Son aquellas obras adicionales a la conformación del dique pero que no clasifican -técnicamente- dentro de la categoría de urbanismo, así:

ÍTEM NO PREVISTO: ACOMETIDA REDES DOMICILIARIAS UND
Justificación La afectación de las redes domiciliarias se debe a factores como: la reconformación del talud, el tránsito de la maquinaria de trabajo y la construcción de las columnas de suelo cemento. Gráficamente, se demuestra a continuación el estado actual del sector:

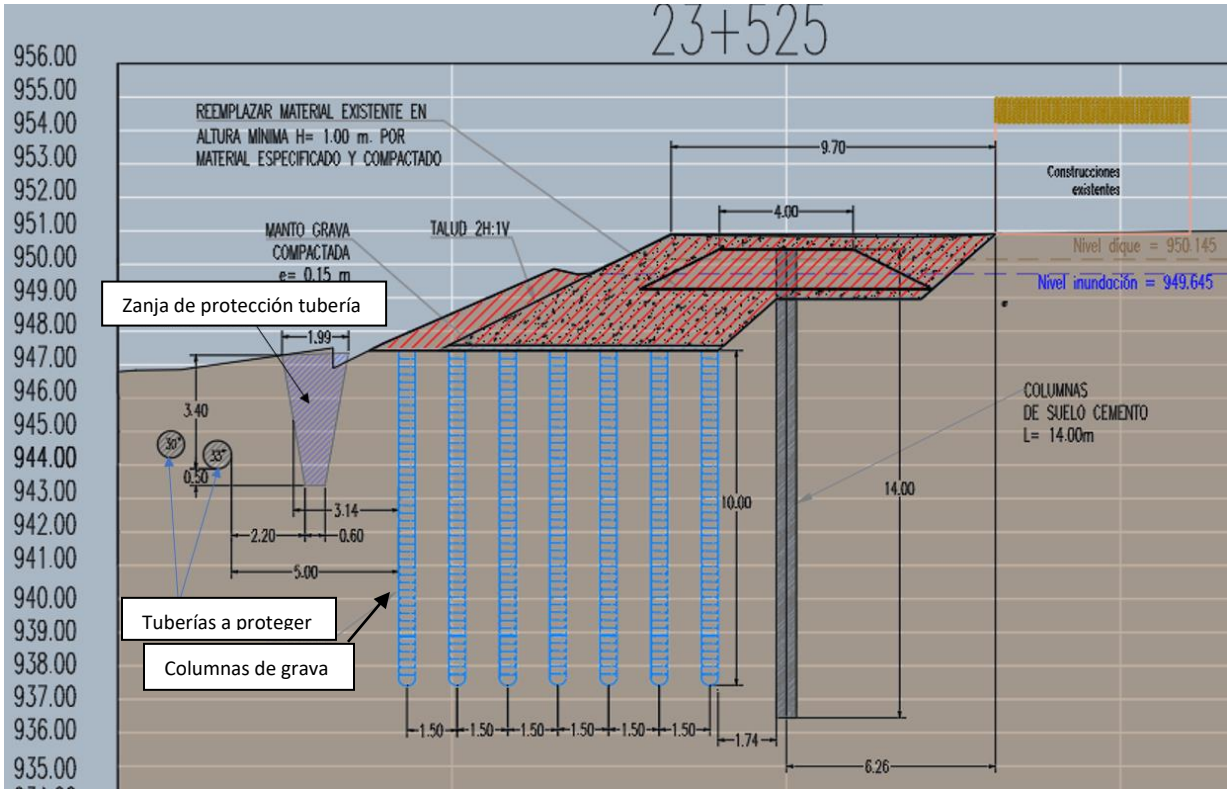
Descripción
Corresponde a la reconexión de las redes domiciliarias generada por la rotura del tubo de suministro de agua y la rotura de los tubos de conexión de agua a las casas.
Dentro del ítems de acometida de redes domiciliarias se incluye las uniones, las reducciones, la soldadura y el cheque que requiere la instalación de dichas redes.

ÍTEM NO PREVISTO: PLAN CONTIGENCIA TUBERÍA DE FIBRA DE VIDRIO GLB

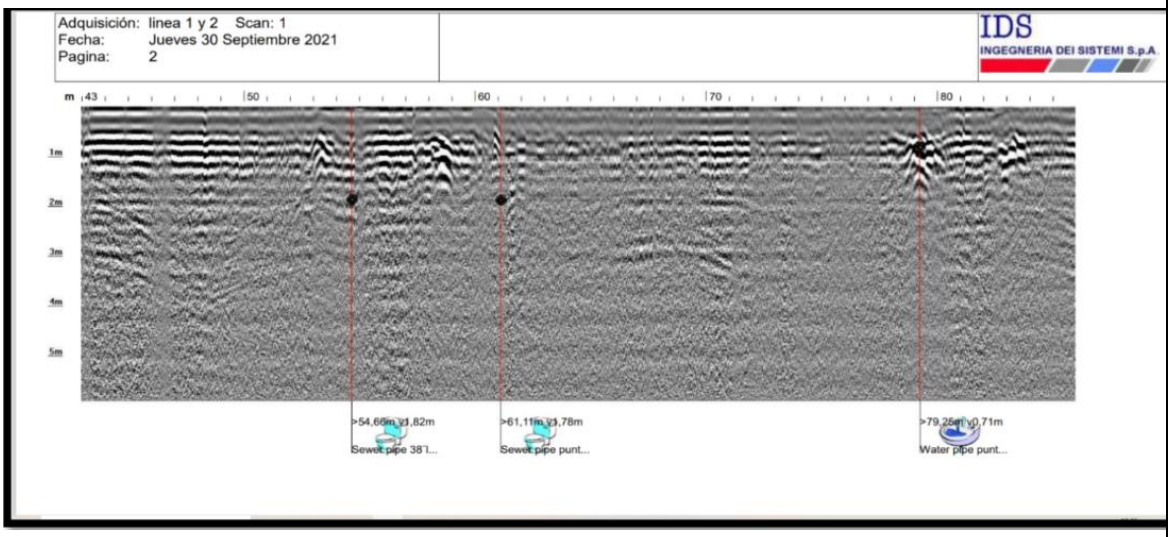
El cerramiento se encuentra en las inmediaciones de la estación de bombeo de Floralia, como se muestra a continuación.

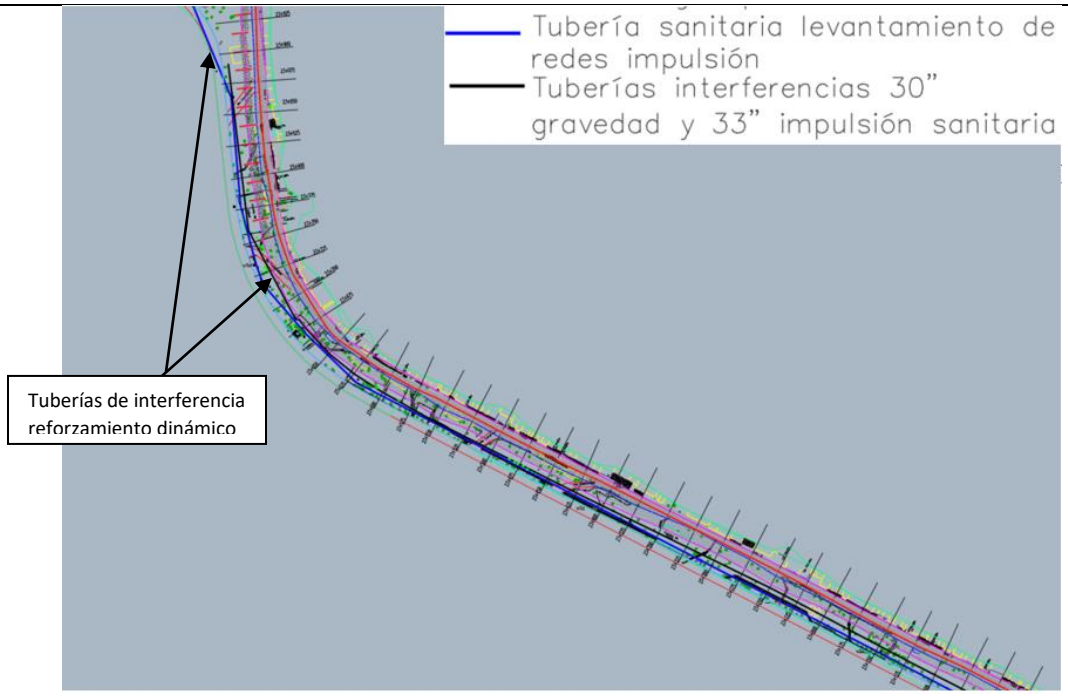
A partir de la información recibida, se procedió a corroborar y ubicar las tuberías, en inmediaciones del proyecto mediante el uso de georradar. A continuación, se muestra las imágenes obtenidas mediante el instrumento.

A partir de trabajo realizado en campo mediante georradar, se procedió a plasmar dicha información en los planos y generar una alternativa de solución mediante una zanja de protección a las vibraciones generadas, durante la construcción de las columnas de grava compactada.

A continuación, se muestra un esquema con las tuberías del proyecto

Dicho plan se presentó a EMCALI, mediante reunión presencial, en sus instalaciones, el día 7/10/2021. En dicha reunión la entidad propuso la implementación de un plan de contingencia, en caso de afectación en la tubería de FV de 33", dicho plan consiste en tener un parche, los demás implementos exigidos y el personal capacitado, en caso de que la tubería sufra daños, durante la etapa de construcción.

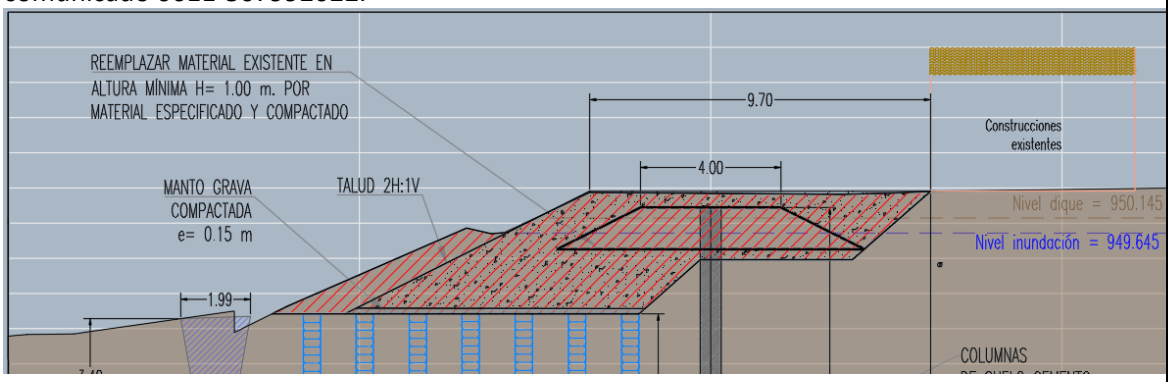
ÍTEM NO PREVISTO: MANTO DE GRAVA COMPACTADO M3
Justificación Tiene como objetivo ser conductos para reducir las presiones de poros en las columnas de grava enterradas, durante un evento sísmico, a continuación, se muestra un esquema de este. Esta metodología se implementó como una respuesta a una observación del comunicado 0611-

308402022 de CVC, en la cual el diseñador propuso la alternativa y la CVC la aceptó mediante el comunicado 0611-507992022.

PROCESO TRASLADO DE REDES

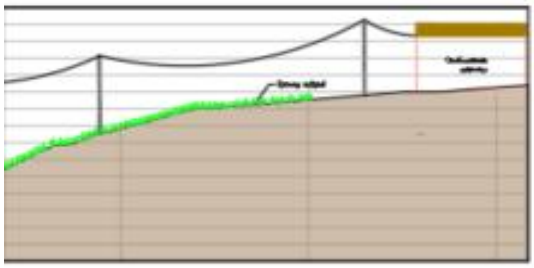
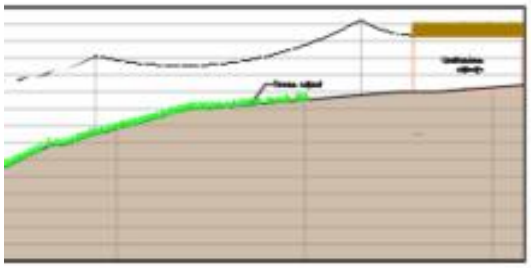
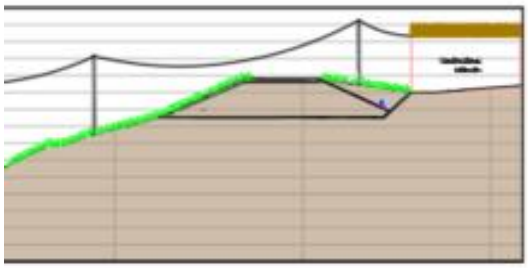
Mediante el oficio JC-D-02-2022-194 "Reiteración solicitud EMCALI", se acordó una reunión con el operador de red EMCALI donde se trató, parte del tema eléctrico y las acometidas en el proyecto.

A continuación, se muestra una imagen donde se evidencia la cantidad de redes existentes en el sector a intervenir con ocasión a la ejecución del proyecto.

Como una aproximación del trabajo en campo, referente al traslado de redes eléctricas, se realizó el siguiente esquema:

En atención a lo anterior, se agregaron los capítulos al presupuesto eléctrico que se muestran a continuación:

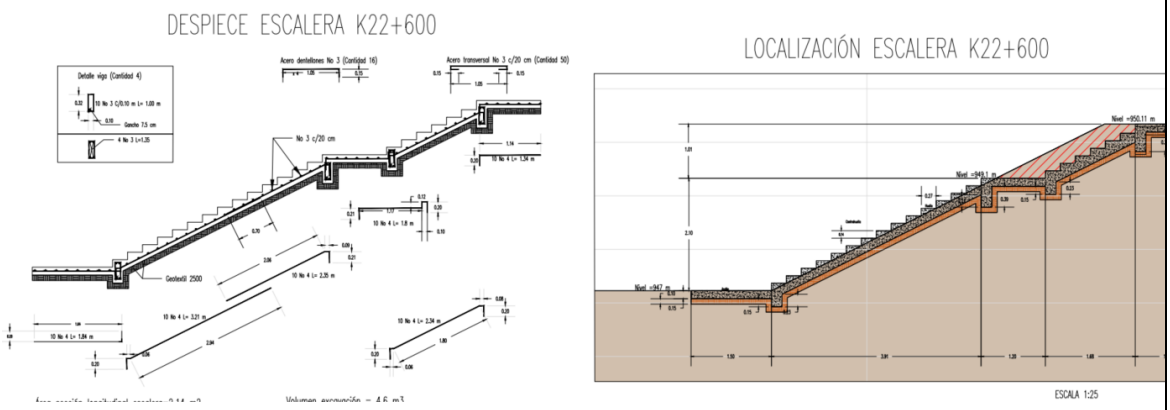
ÍTEM NO PREVISTO: CONSTRUCCIÓN DE CANCHAS (INCLUYE ACERO) UND
Justificación Es necesario restituir todas las obras del jarillón de acuerdo a las exigencias de plan jarillón Cali
Descripción El siguiente ítem corresponde a la restitución de las canchas bajo normativa, con su respectiva demarcación y sus respectivas canchas múltiples.

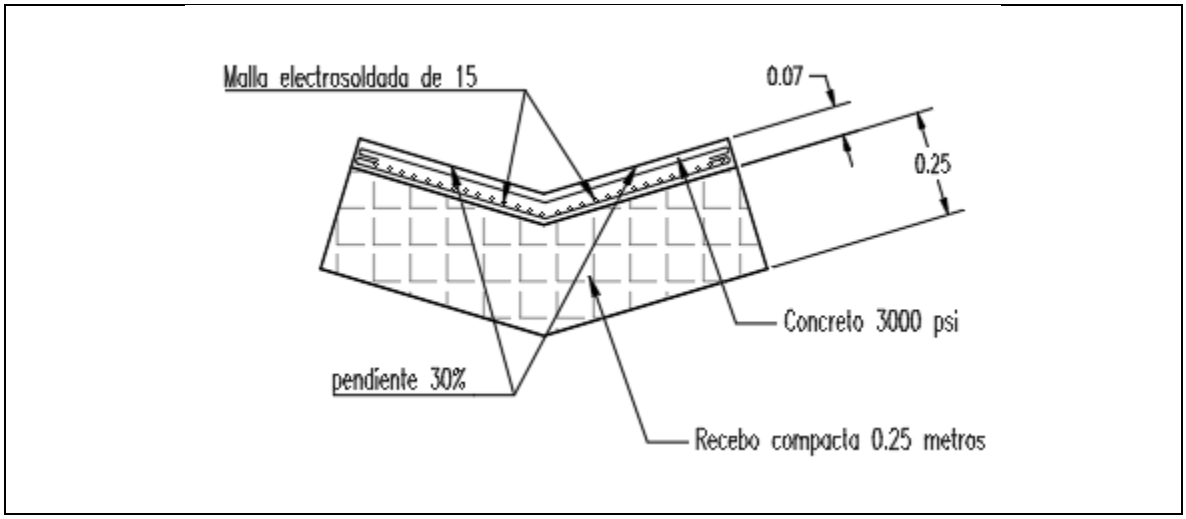
ÍTEM NO PREVISTO: Cuneta en V – 7 cm espesor de acuerdo con planos (Incluye acero, excavación y sub- base) ML
Justificación Se hace necesario la implementación se cunetas para evitar la inundación de las casas aledañas, por el realce del dique, sobre el sector de río Cali, últimos 500 metros. A continuación, se muestra una sección donde puede ocurrir este problema y se hace necesario el uso de cunetas. 
Descripción Consiste en la construcción a todo costo de cunetas en “V” como la mostrada a continuación:
